**CHAMBRE
D'AGRICULTURE**
CHARENTE-MARITIME DEUX-SÈVRES

Objet : Révision allégée n°1 du PLUi de l'Agglomération du bocage bressuirais

Après analyse du dossier, la **Chambre d'agriculture émet un avis favorable sous réserve de prise en compte des remarques ci-jointes**, au titre de l'article L112-3 du code rural et de la pêche maritime relatif à la réduction des espaces agricoles, et L132-7 du code de l'urbanisme.

Nenr2 - Nueil les Aubiers

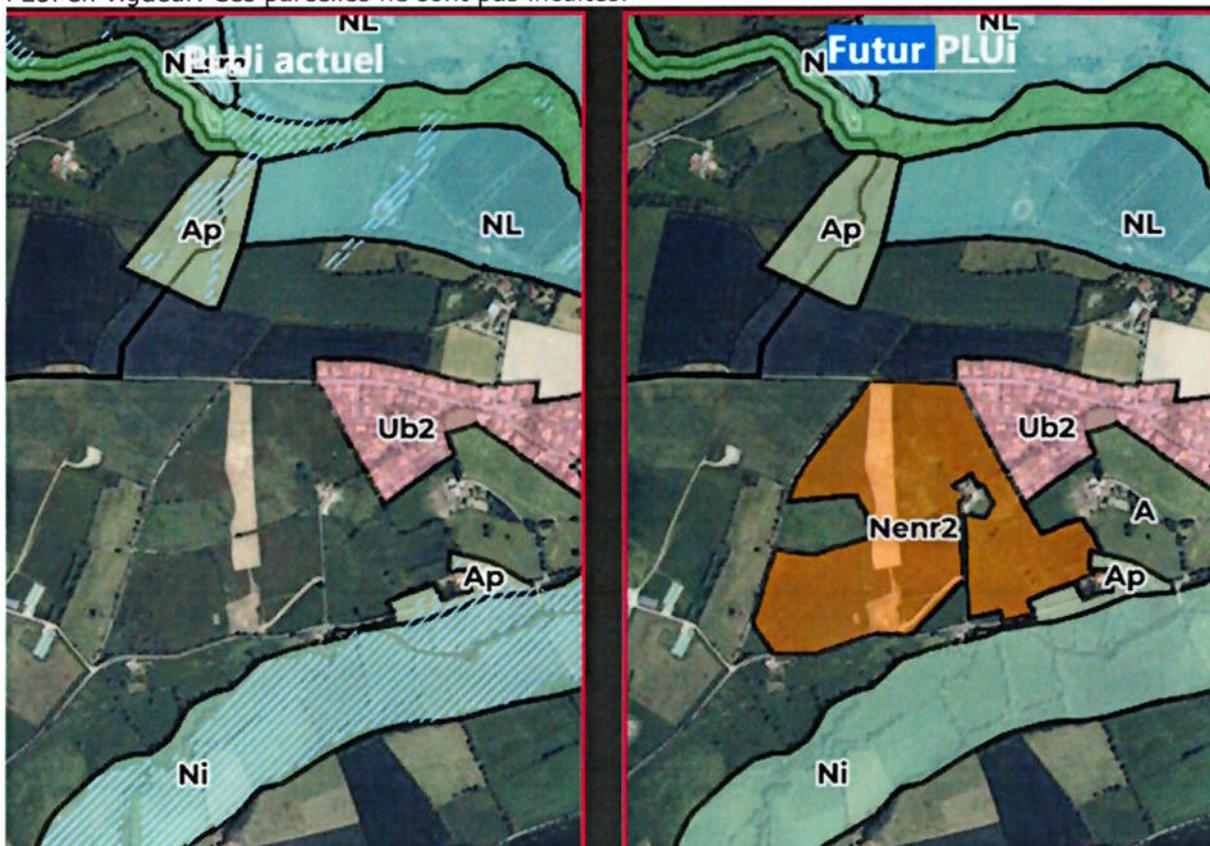
Une évaluation du potentiel agricole du site a déjà été réalisée, cette « friche agricole » doit conserver son potentiel de production, l'installation en centrale au sol est contraire à la loi APER. La Chambre d'Agriculture a déjà apporté une réponse à la commune début 2024, sur ce site. Les parcelles étaient encore déclarées à la PAC en prairie il y a moins de 10 ans, le secteur est intégralement en zone A au PLUi en vigueur. Ces parcelles ne sont pas incultes.

Nenr1 et 2 - Nueil les Aubiers Sud

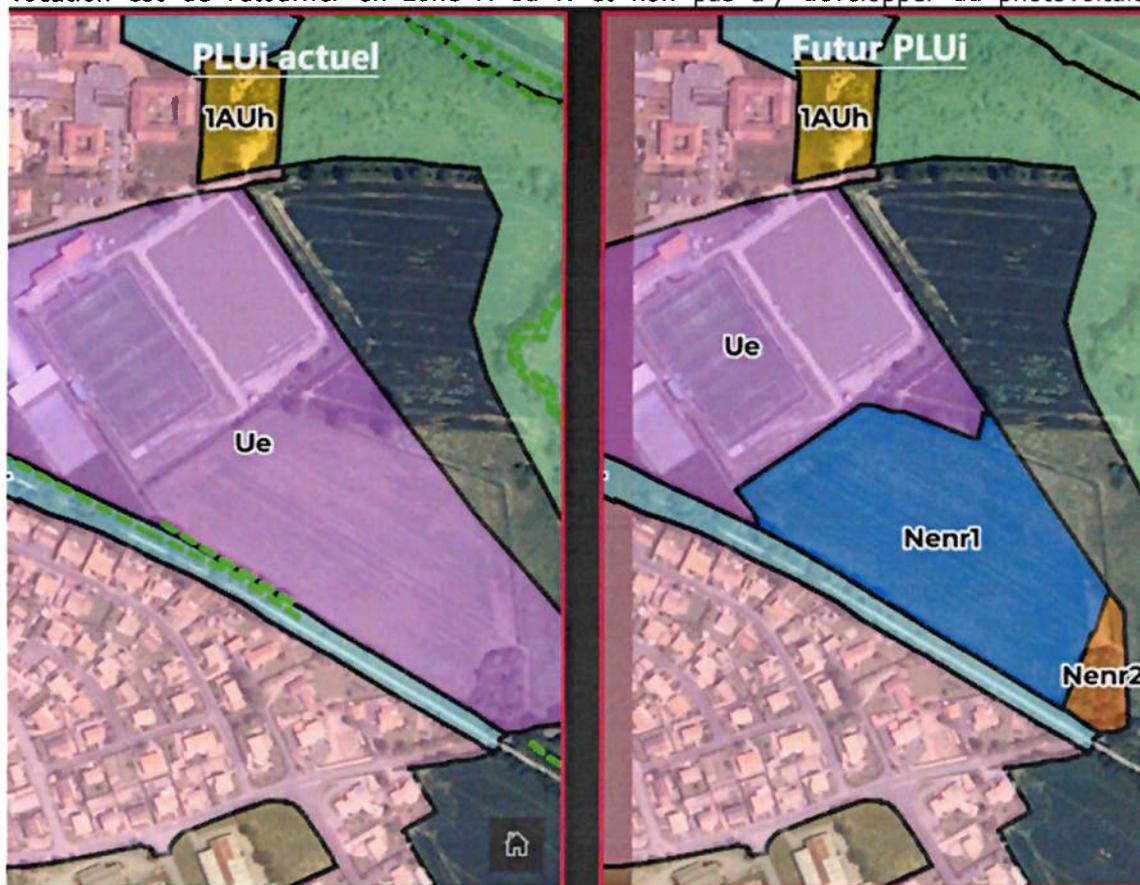
Sortie sud est : les parcelles étaient fléchées au développement d'équipements publics mais sont en réalité toujours cultivées et déclarées à la PAC, si les équipements publics n'ont plus lieu d'être leur vocation est de retourner en zone A ou N et non pas d'y développer du photovoltaïque au sol.

Nenr 2 - Geay Nord :

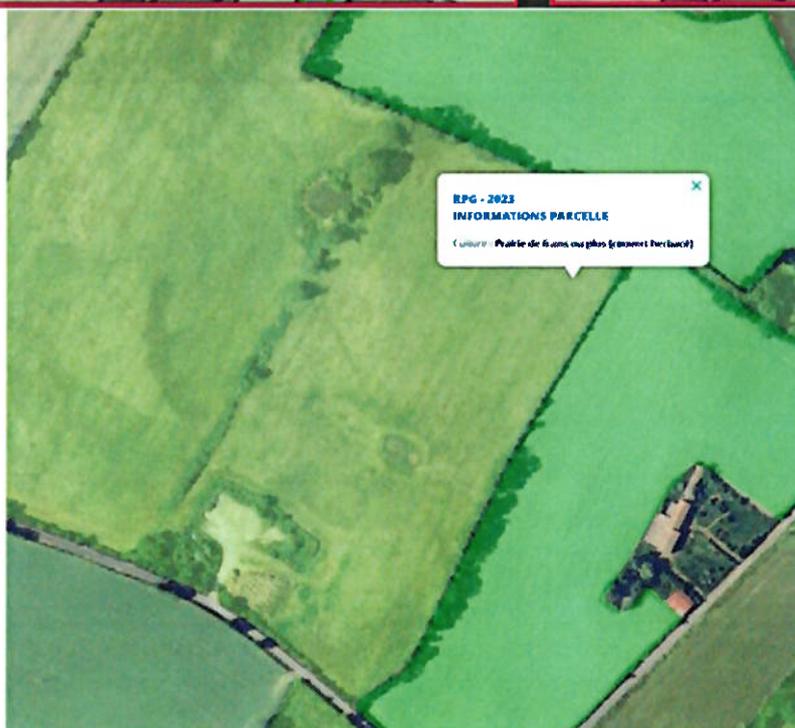
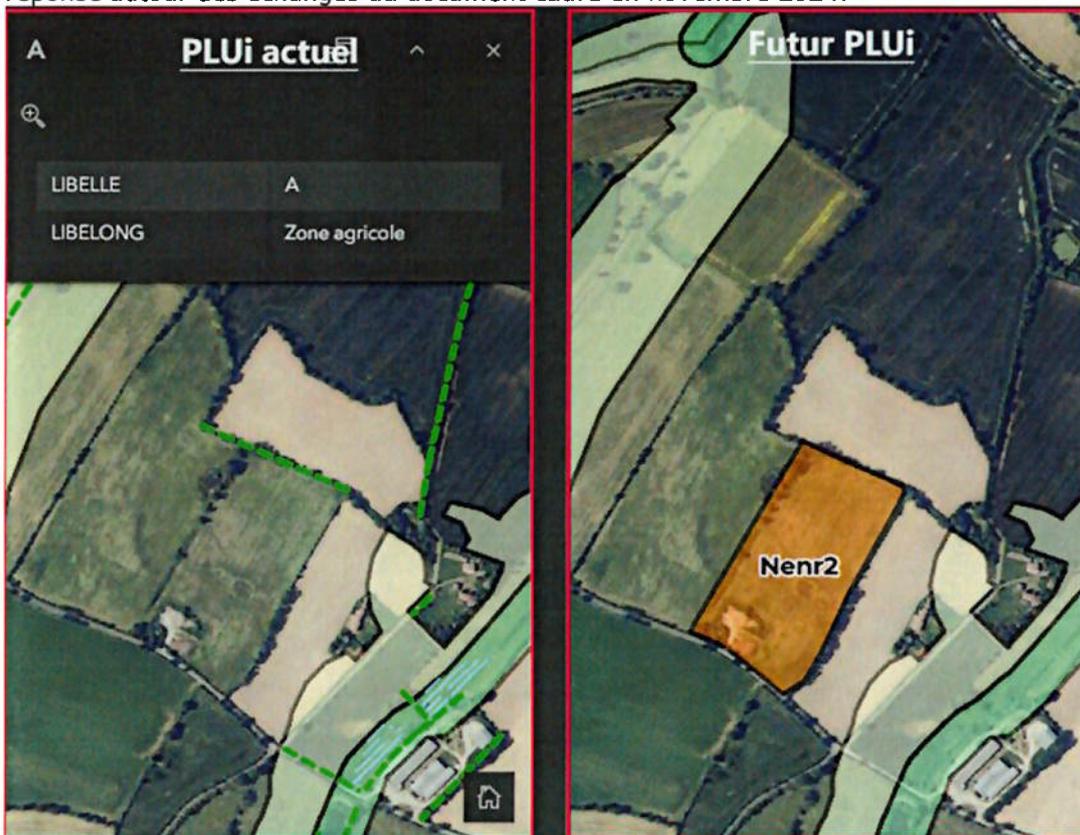
Parcelle déclarée à la PAC, vocation agricole, ne répond pas à la loi APER, comme expliqué dans notre réponse autour des échanges du document cadre en novembre 2024.

Nenr 2 - Bressuire Sud

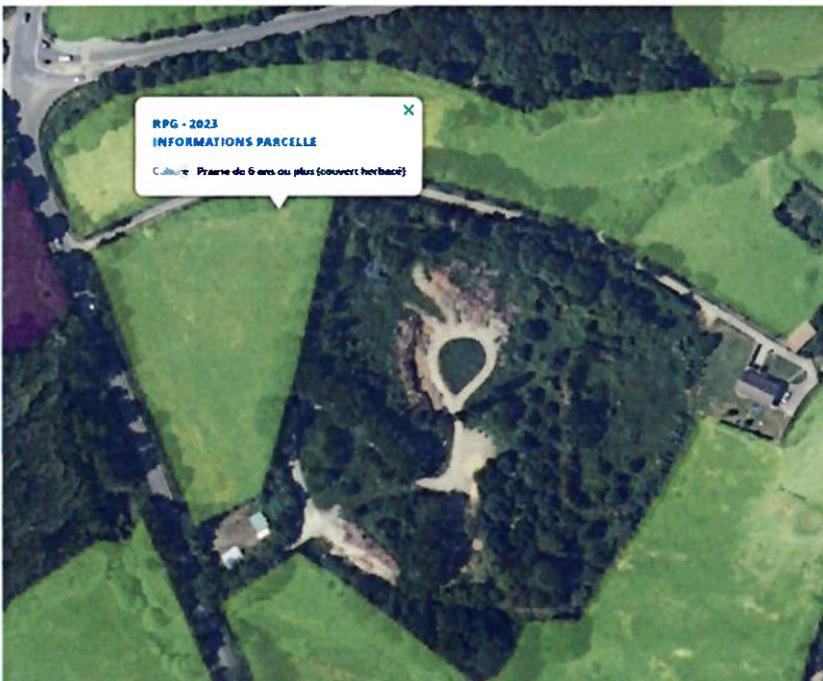
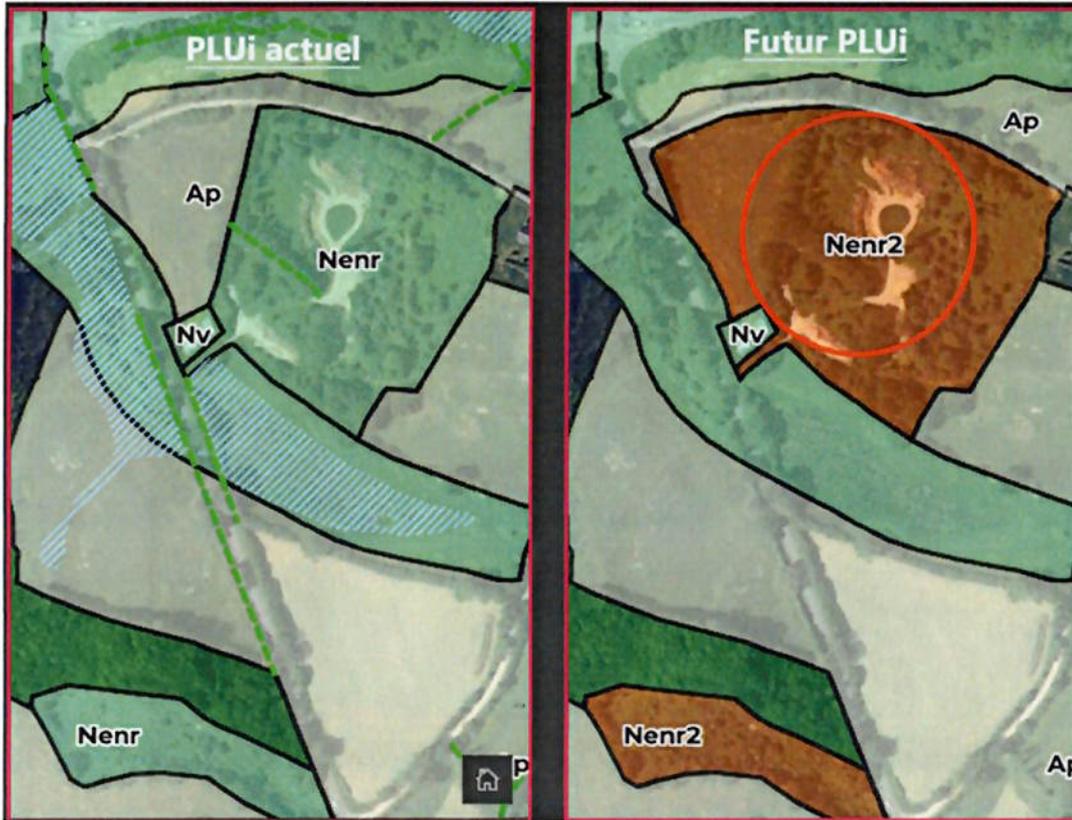
L'extension de la zone Nenr sur la zone Ap concerne une parcelle agricole déclarée à la PAC. Nous proposons donc de la laisser en A ou Ap sa vocation étant agricole.

Nenr2 - Clessé Sud carrière

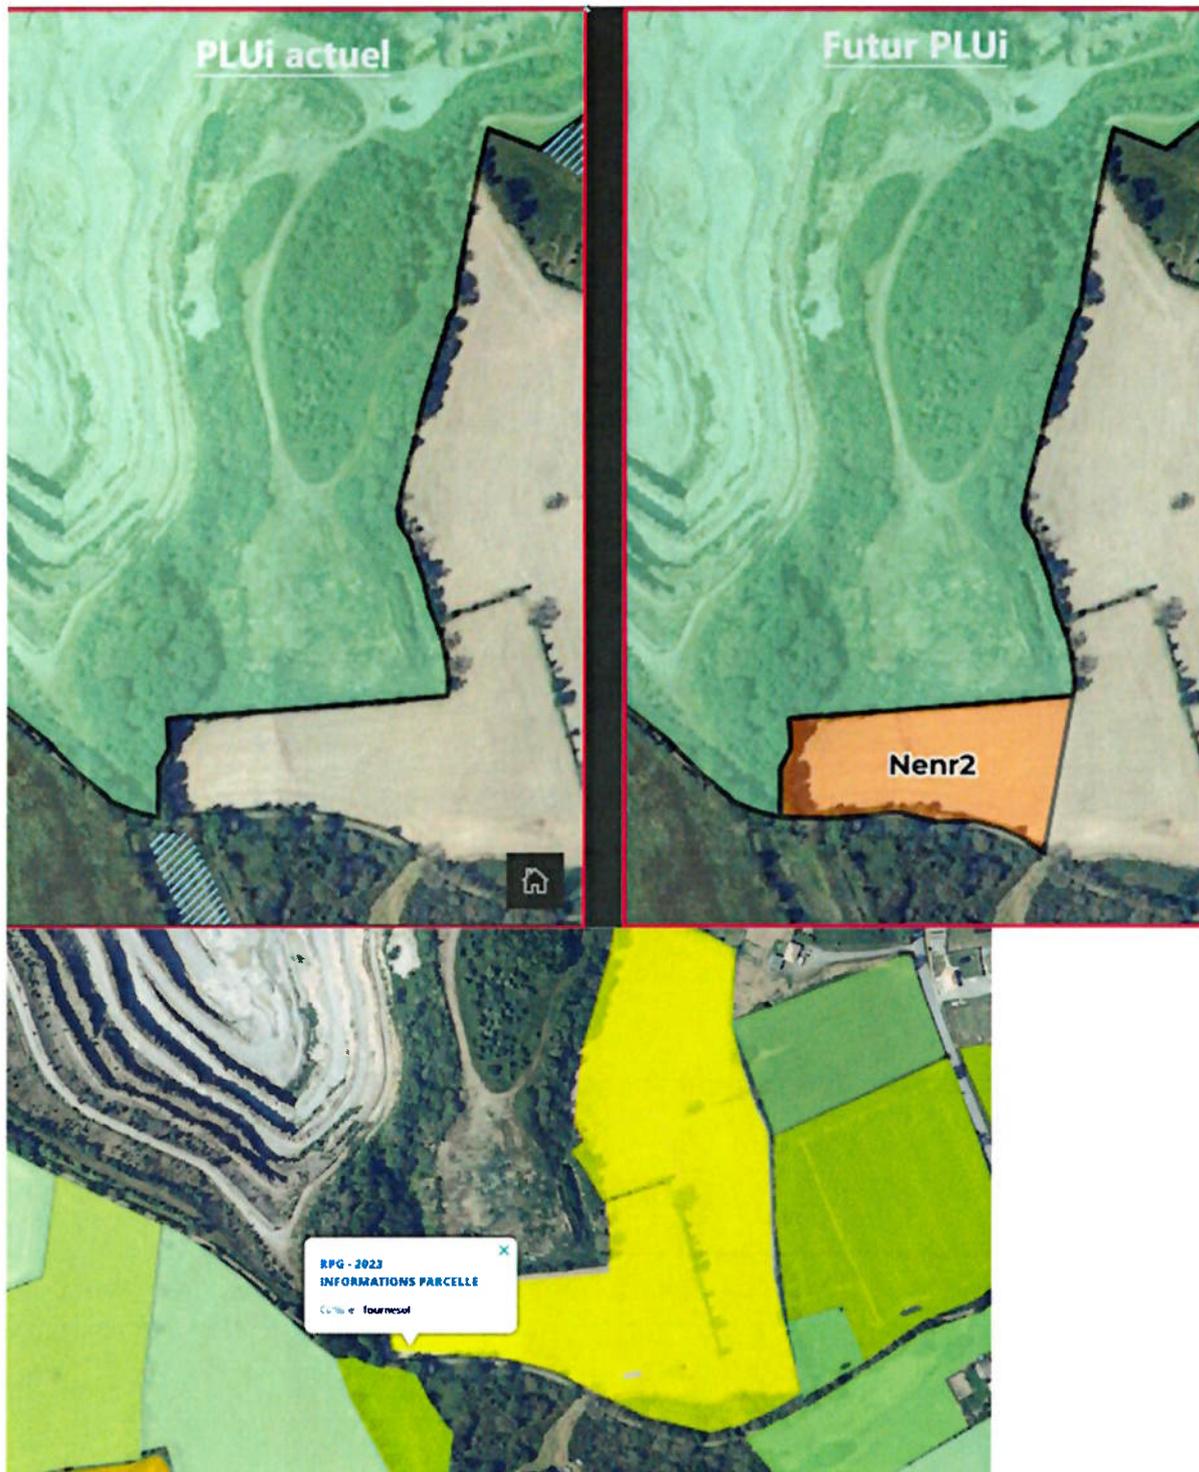
La zone Nenr2 est entièrement positionnée sur une parcelle agricole cultivée déclarée à la PAC. Sa vocation étant agricole, nous proposons de la maintenir en zone A.

NenR2 - L'Absie

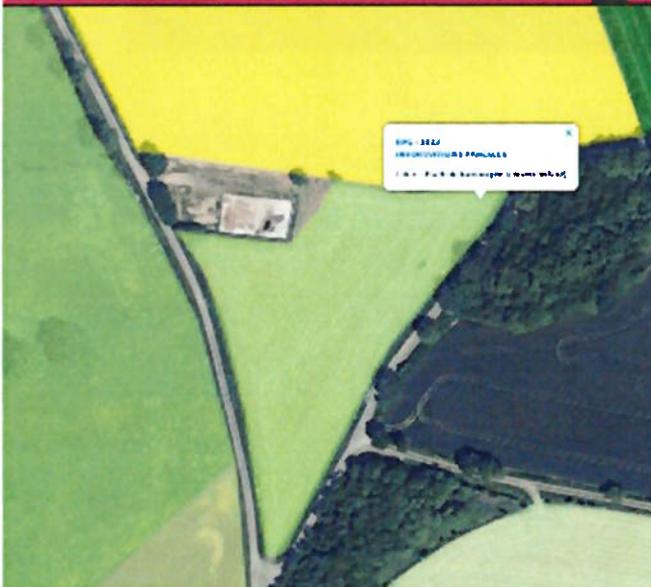
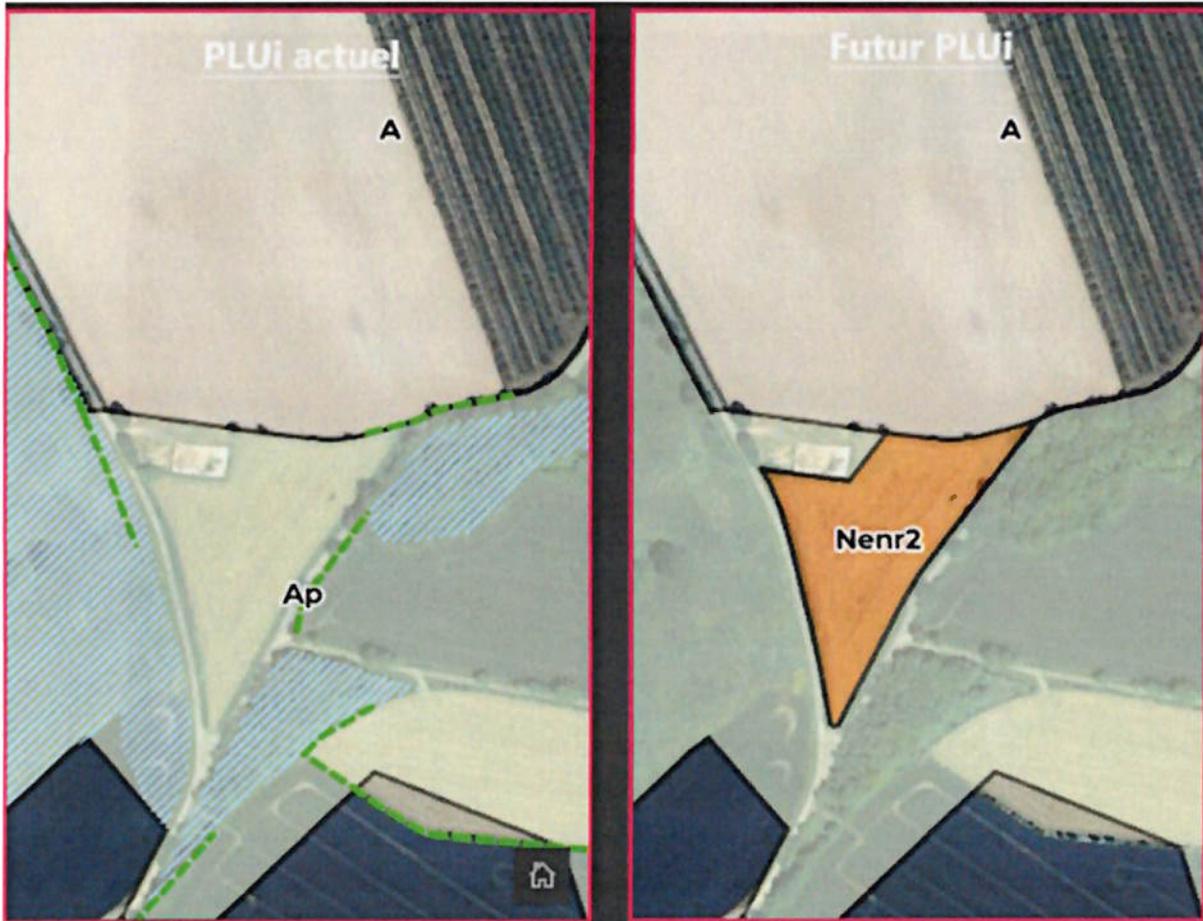
Parcelle déclarée à la PAC, la vocation étant toujours agricole nous proposons de la laisser en zone A ou N.
